Citación para Notificación Personal de la Resolución No. 0277 de Diciembre 04 de 2025

“Por el cual se concede Licencia de Intervención y Ocupación del Espacio Público en lo relacionado con las redes de servicios públicos o de particulares en el Municipio de Bucaramanga”

**INFORME DE FACTIBILIDAD TÉCNICA,
AMBIENTAL E IMPACTO URBANO PARA
LA LICENCIA DE INTERVENCIÓN Y
OCUPACIÓN DE ESPACIO PÚBLICO**

Fecha: 12/11/2025	Carpeta No: 0190
Entidad: GASORIENTE S.A ESP	Dirección: calle 18 No 56-44 piso 1 y piso 2 Barrio Buenos Aires
Tipo de Intervención: Acometida de gas domiciliario	Radicado: 1-SA-202511-00214412

Imagen 1: Nomenclatura para la acometida de gas para los pisos 1 y piso 2.
Barrio Buenos Aires

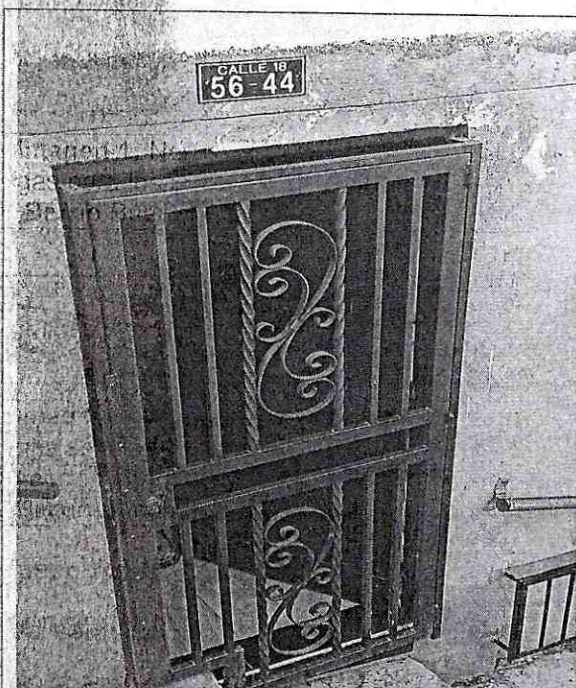
De acuerdo al permiso solicitado esta acometida pertenece al piso 1 y piso 2 de la calle 18 No 56-44, no se permite acometidas para los pisos 3 y piso 4 que se encuentra sin terminar. En llegado caso de hacer caso omiso, se le aplicará sanciones establecidas de acuerdo a lo establecido en el Decreto 1077 de 2015.

Imagen 2: La entrada al inmueble esta en franja de circulación por escaleras peatonal.
Barrio Buenos Aires

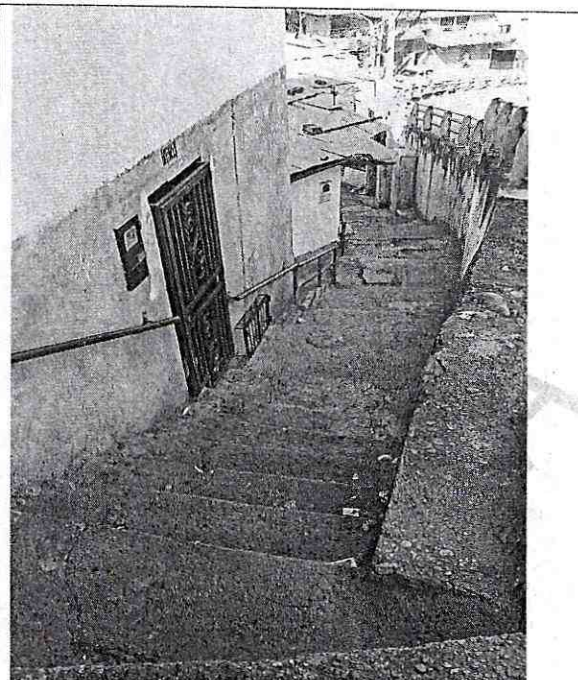
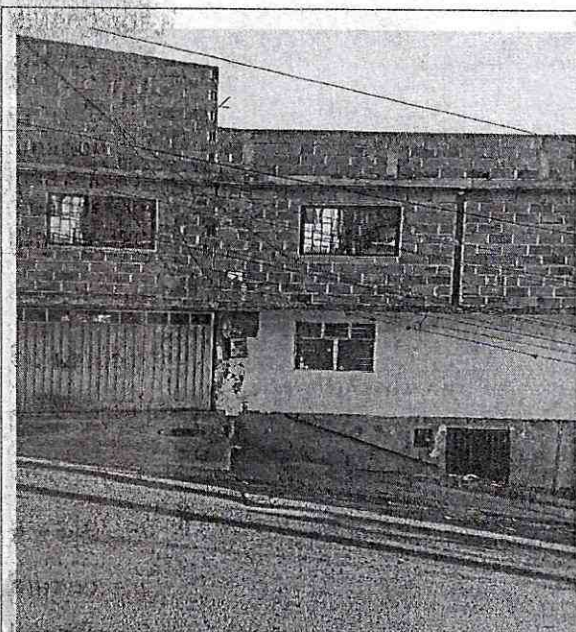
La Franja de circulación se encuentra dividida, por franja de circulación peatonal en escaleras, y la otra franja de circulación que sigue la continuidad de la calzada.

En el momento de la acometida, se le debe garantizar el paso al peatón, por ser una franja de circulación con acceso a escaleras para las demás viviendas del sector.

Se debe recuperar en iguales o mejores condiciones a las encontradas, y por ser una franja de circulación peatonal, se le debe dar paso al peaton.
